## **GASILSKO POVELJSTVO MESTNE OBČINE KRANJ**

**Zadeva: Izdaja okoljevarstvenega dovoljenja podjetju Ekorel d.o.o. Kranj**

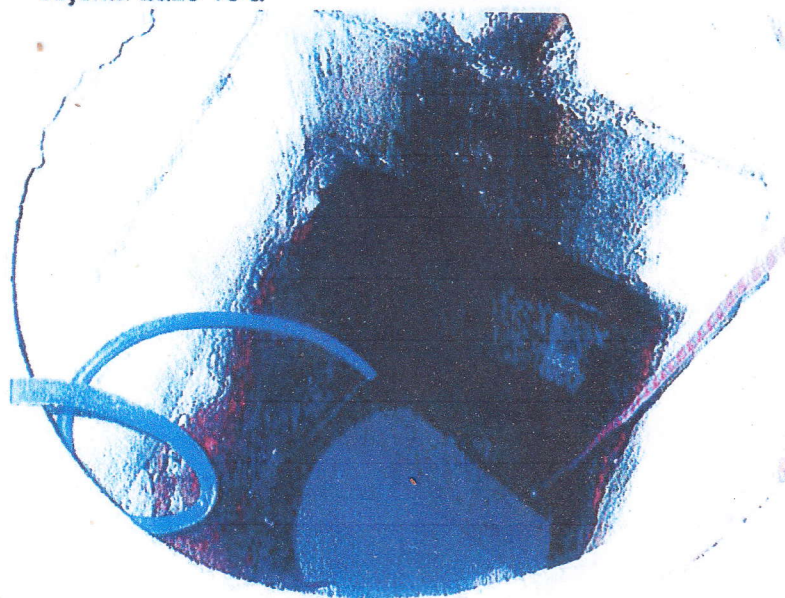
- Slike s posredovanj Gasilsko reševalne službe kot samostojne enote ali v sklopu Javne gasilske službe mestne občine Kranj:
  - o Problematičnost dovoznih in intervencijskih poti ter ustreznih postavitvenih površin za gasilska vozila

- o Iztekanje neznane snovi, lovljenje v jašku neposredno on J fasadi objekta Laze 18 a
